## 委員から頂いた質問事項への回答 2

令和3年10月29日

東京電力ホールディングス株式会社

図 1-1 水素濃度の時間変化 ( 原子炉建屋全域 )

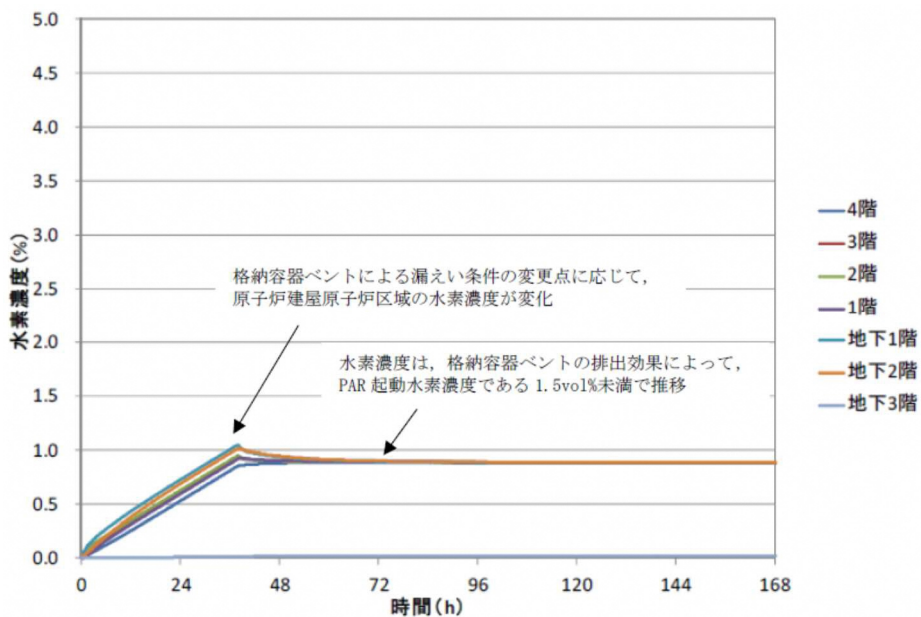
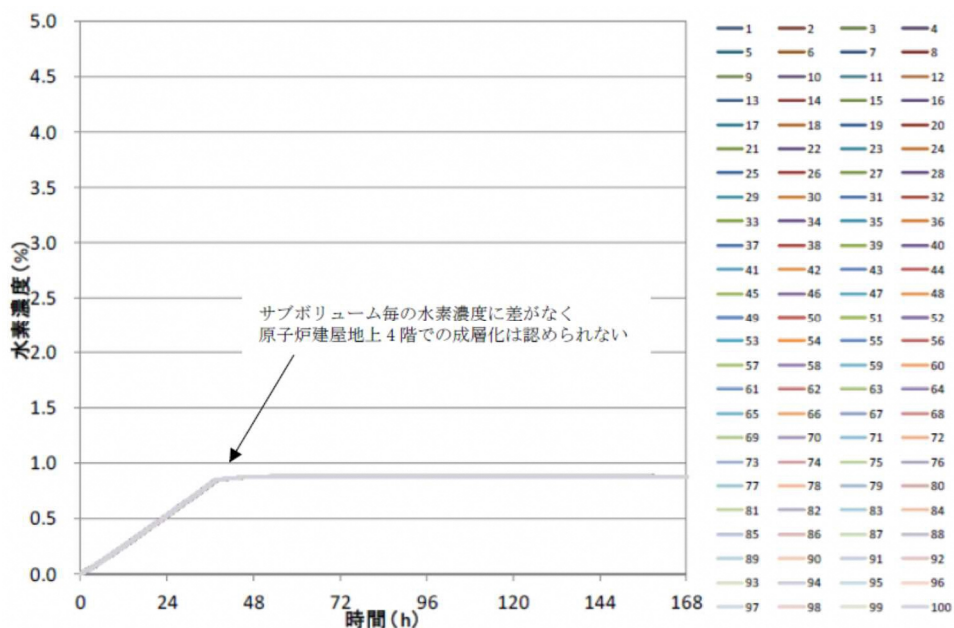
水素濃度解析の解析モデル、初期条件について説明いただきたい。

解析ケース 1 における解析結果を図 1-1、1-2 に示します。原子炉建屋各フロアの水素濃度は可燃限界である 4vol%未満を維持すること、またオペレーティングフロアのサブボリューム毎の水素濃度に差がなく、オペレーティングフロア内での水素の成層化( 局所的な滞留 )がないことを確認しています。

十日町断層帯西部まで連動考慮  
及び断層傾斜角を保守的に設定したケース  
(長さ132×幅20km)

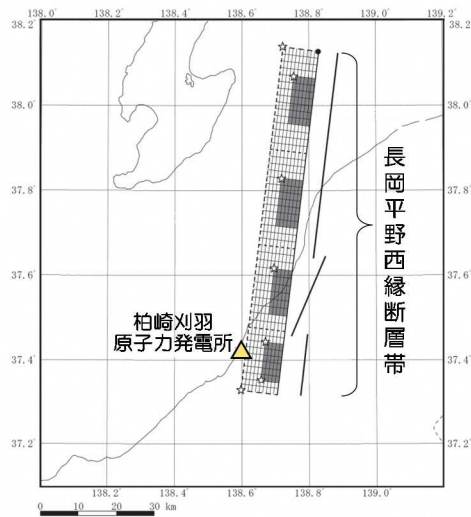
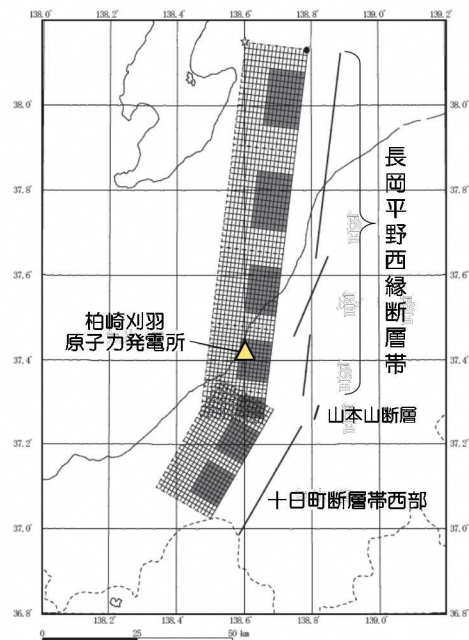
規制基準の耐震設計に関する審査ガイドにおいて、基準地震動を策定する際には経験式によるばらつきを考慮しなさいと記載されているが、このばらつきの考慮とは何か、東京電力からもご説明いただきたい。

- 「基準地震動及び耐震設計方針に係る審査ガイド」は原子力規制委員会が制定している文書であり、当社からガイドの記載内容である「経験式が有するばらつきの考慮」の内容について説明することは控えさせていただきます。
- 柏崎刈羽原子力発電所の基準地震動の策定においては、経験式がばらつきを有するデータに基づき設定されたものであることに留意した上でこれを用いており、断層をさらに保守的に連動させたケースを考慮するなど、平均より大きな規模の地震も考慮して保守的な評価を行っております。
- 例えば、長岡平野西縁断層帯を対象とした地震動評価では、さらに十日町断層帯西部まで連動した場合を保守的に考慮しています。その上で、断層の傾斜角を保守的に設定し、調査結果よりも震源が大きくなりかつ敷地に近づくようなケースも考慮するなど、保守的な地震動評価を行い、基準地震動を策定しています。

## 8. 寺尾付近の断層に関する評価(反射法地震探査結果)

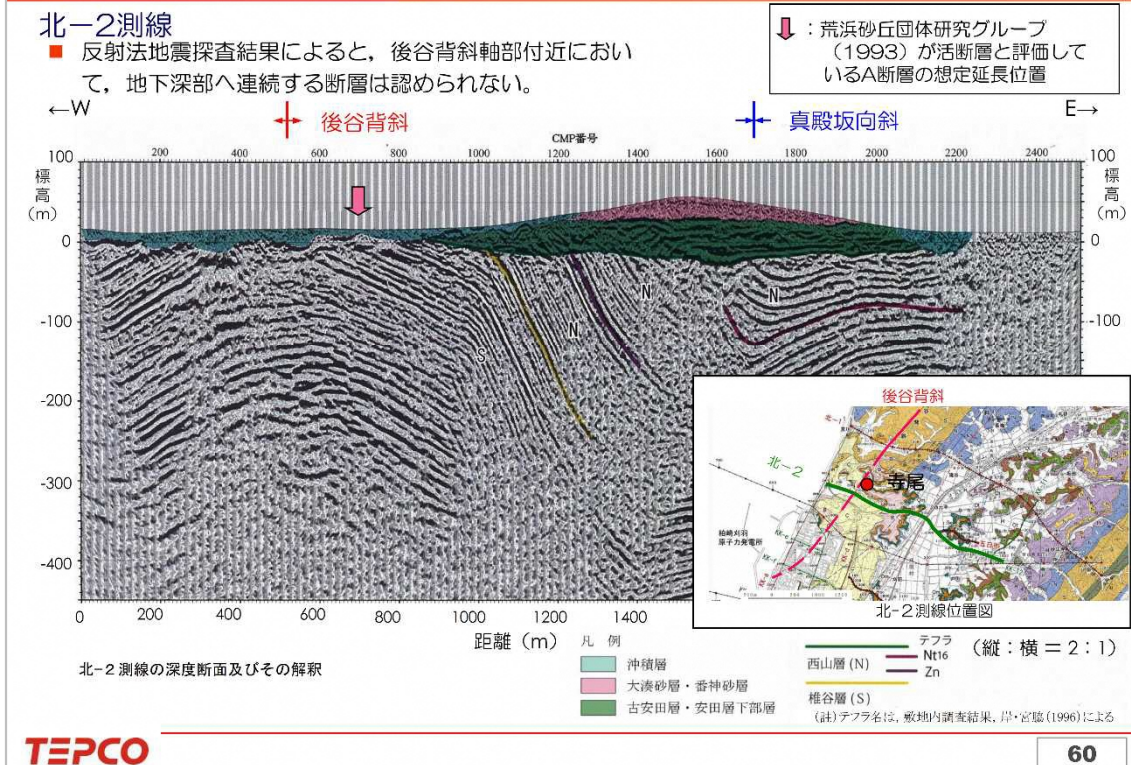
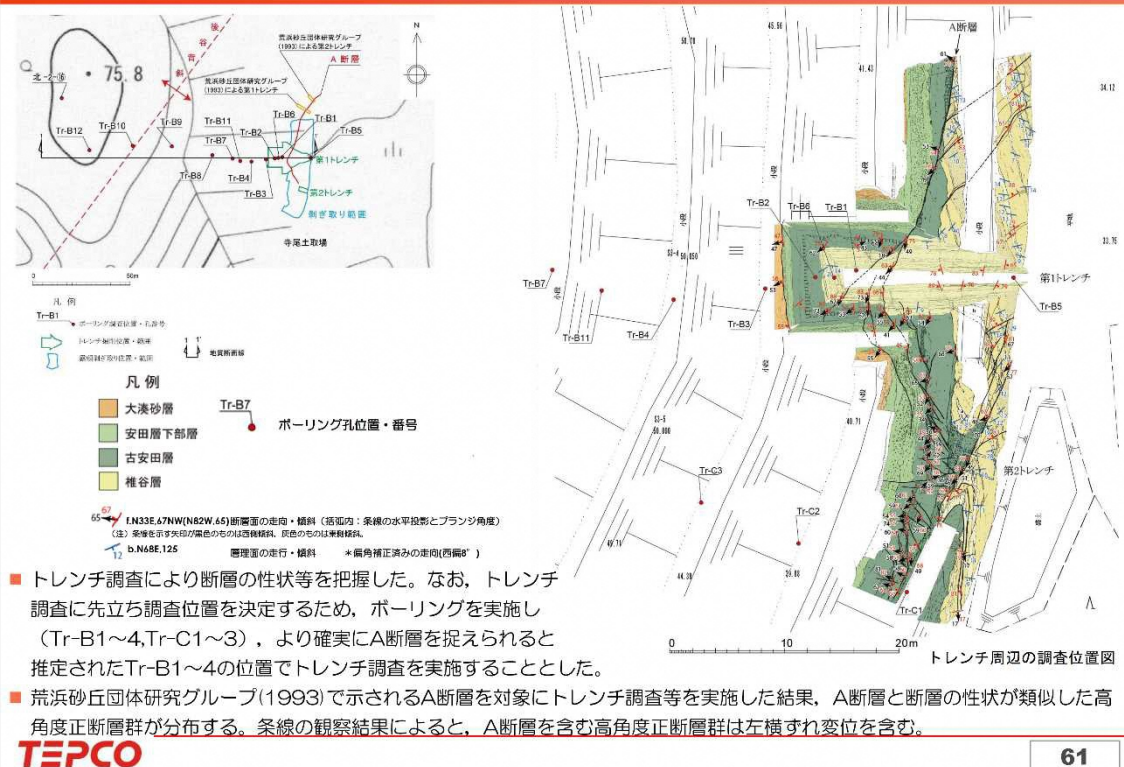
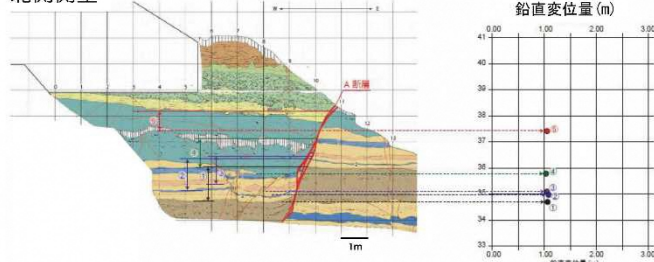
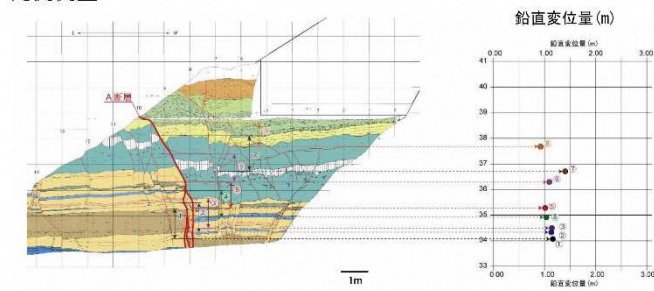
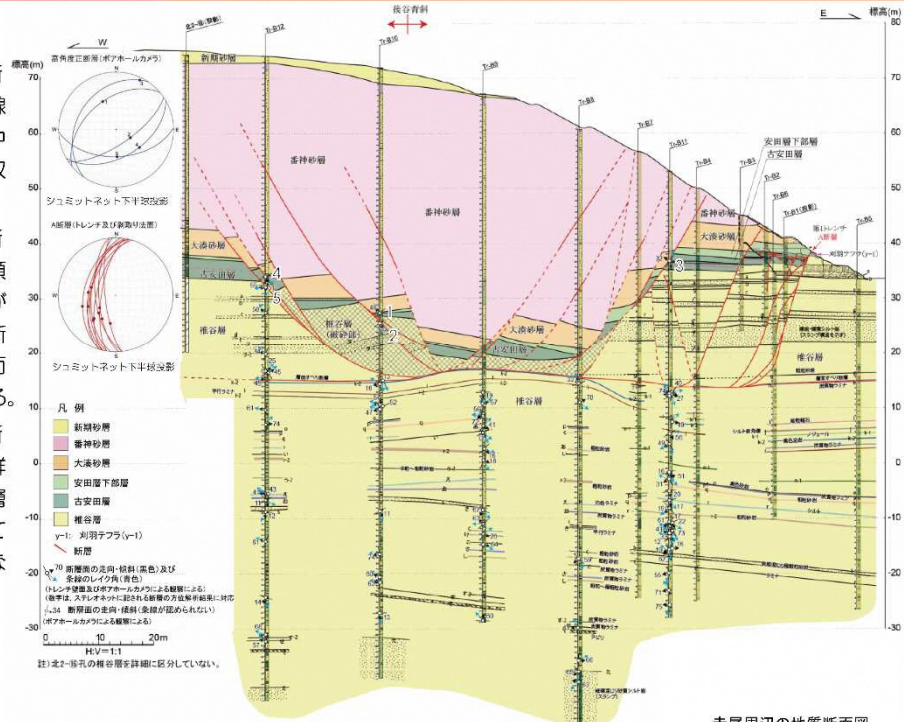
(i)平成29年8月21日提出資料1-3「柏崎刈羽原子力発電所6号及び7号炉審査資料」の「柏崎刈羽原子力発電所6号及び7号炉敷地近傍の地質・地質構造について」の77ページにおいて、寺尾付近の断層に関する評価がなされ、地すべり起源であると結論しています。しかし、応力比が小さいことから、2と3の方向が微妙であり、北西-南東方向だけでなく、それと直交・斜交する3でも良いようにも見えます。これが正しいとすると、地層に垂直な1があり、地層に平行に複数の方向に伸びるような応力場でも良いこととなります。このような応力場は褶曲に関連したものと考えることもできます。したがって、寺尾付近の断層の起源・成因には2つの可能性、すなわち、地すべりに伴う断層の可能性と褶曲による断層の可能性、があると考えられます。これを決着させるためにはさらなる調査が必要と思われる。 (ii)とも関係しますが、追加調査をされますか。されない場合はその理由をお示してください。

○寺尾付近の断層については、反射法地震探査、トレンチ調査、ボーリング調査等により評価を行っております。

○反射法地震探査の結果、後谷背斜軸部付近に地下深部に連続する断層が認められないこと、トレンチ調査及びボーリング調査の結果、変位の累積性が認められないことから、寺尾付近の断層は、地下深部に連続する断層ではなく、震源として考慮する活断層ではないと判断しております。

○ご指摘の「地すべり起源」については、トレンチ調査及びボーリング調査の結果から、西傾斜及び東傾斜の高角度正断層群が確認され、これらの断層群は南

方への条線方向を示し、椎谷層中の層面すべりに収束することを確認しており、その形態から地すべりと考えています。

○活断層ではないと判断できていることから、追加の調査は必要ないと考えております。

### 3.2.4 ①・②断層（①・②断層の連続性及び変位量）

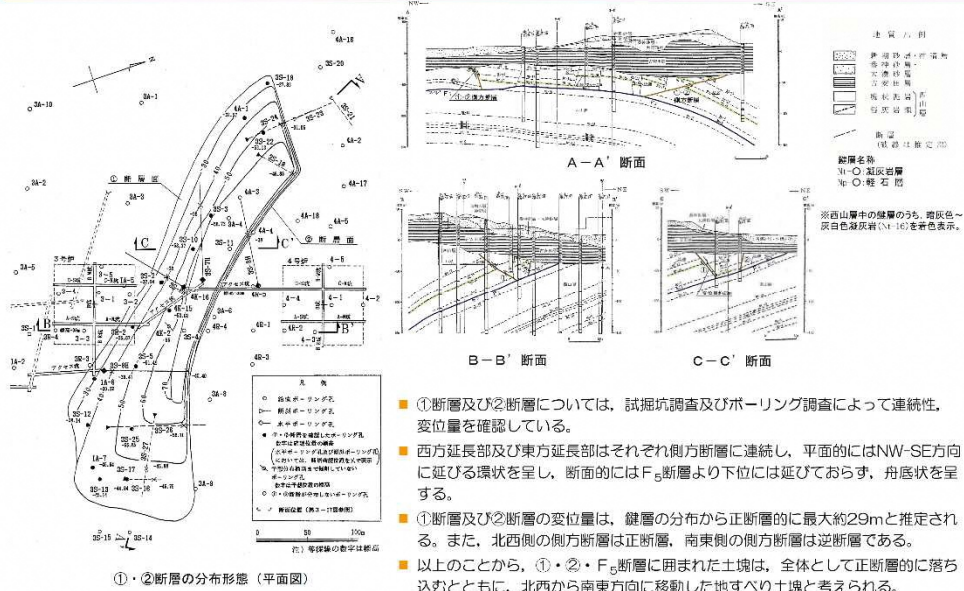
(ii)仮に寺尾付近の断層が地すべり起源であった場合、御社が想定された地すべりは防災科学技術研究所による地すべりマップに示されていない地すべりです。今回のような調査でないとわからない地すべりとも言えます。発電所敷地は寺尾付近と同じ地質で同じような地質構造を持っているので、発電所敷地内にも同様の大きな地すべりが存在する可能性があります。寺尾付近の断層と同様の調査をしないと見つからないような大きな地すべりです。これについて検討すべきであると思いますが、検討されますか。検討されない場合はその理由をお示してください。

- 敷地においては、敷地を横断する反射法地震探査、原子炉建屋直下の試掘坑調査、敷地全域でのボーリング調査等の詳細な調査を実施し、地質・地質構造を把握しており、その中で敷地内の地すべりも把握してきています。必要な調査成果を得ていることから、追加の調査は必要ないと考えております。
- 一例として、これらの調査の結果、3・4号炉付近に分布することが確認されている、断層については、当該断層及び層理面に平行な断層に囲まれた比較的規模の大きい地すべり土塊によるものであることを確認しております。
